专业协调01：合拢共墙与一层平面

专业协调02：二、三层临空边缘与屋面

专业协调03：门窗统计与结构待办

二层：有顶走廊加墙，转折通道补顶，前露台敞开

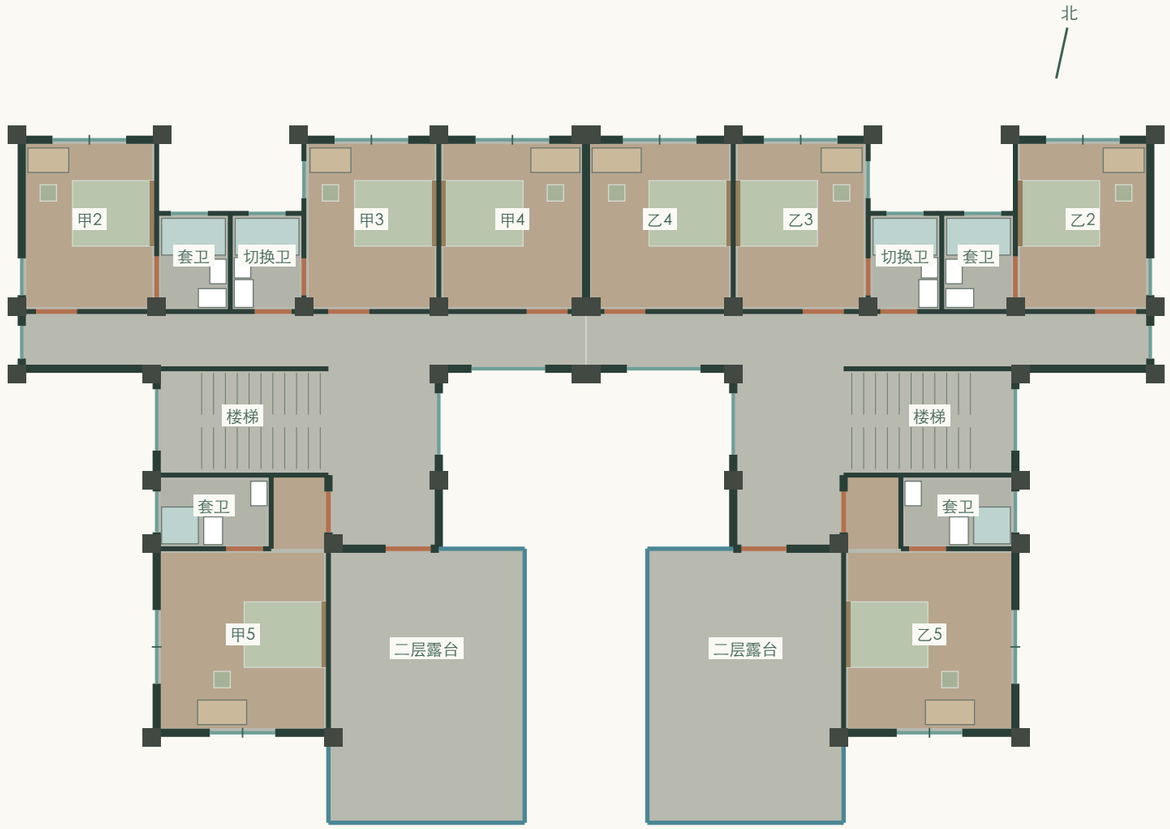
蓝线为保留的露台栏杆；深灰为恢复的走廊墙，青绿为新窗；屋顶及楼板边界不变。

二层露台共8段栏杆：0.35米炭灰砖纹基座，上部哑黑细竖杆与扶手，高度暂按1.20米建模；应复核实际完成面高度、竖杆间距、扶手、基座与边梁锚固。

三层：走廊墙与窗恢复，低坡翼顶延伸，前露台保持露天

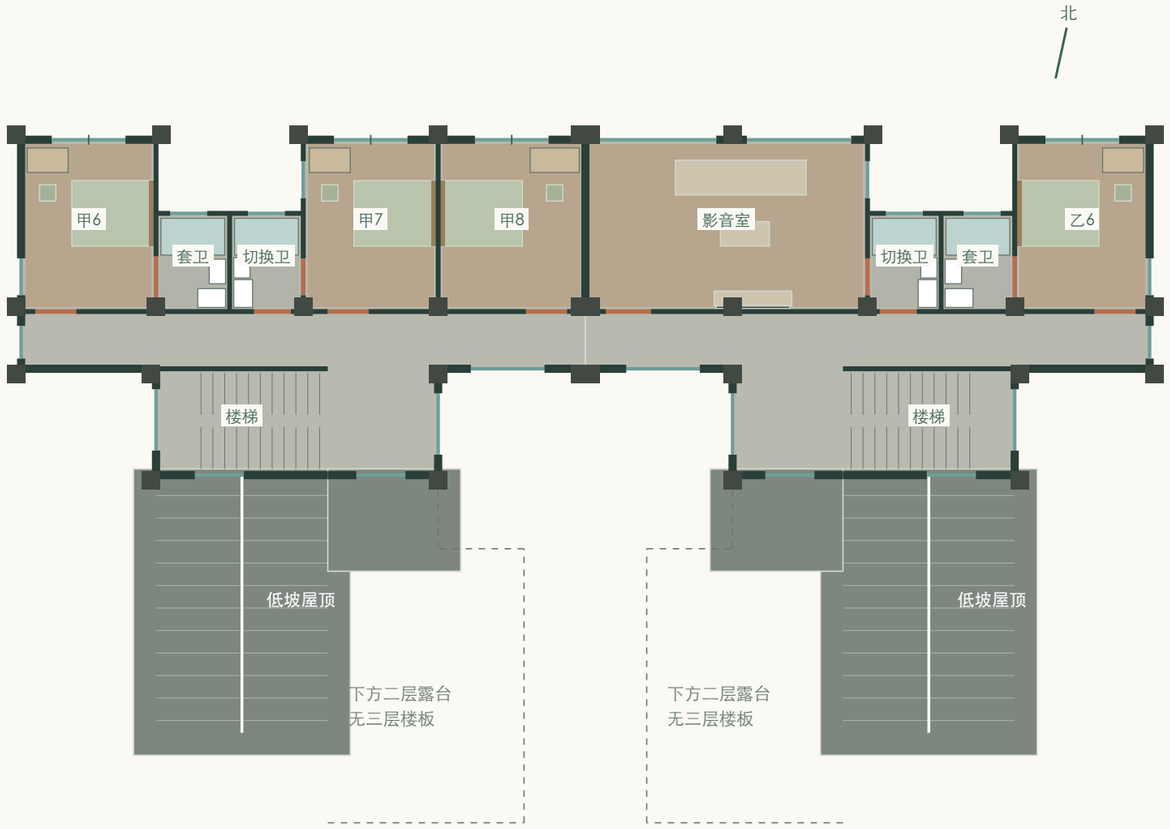
后排主屋顶前坡约18°，楼梯并入连续坡面，二层卧室上方小顶左右约8°分坡，屋脊及侧檐向南约3°降低；三层前部原露台楼板全部取消，不将坡屋面作为可走露台。

原两户中间4处侧窗封闭；共墙本体及屋顶接缝需同时明确防火、隔声、防水和结构连续性。
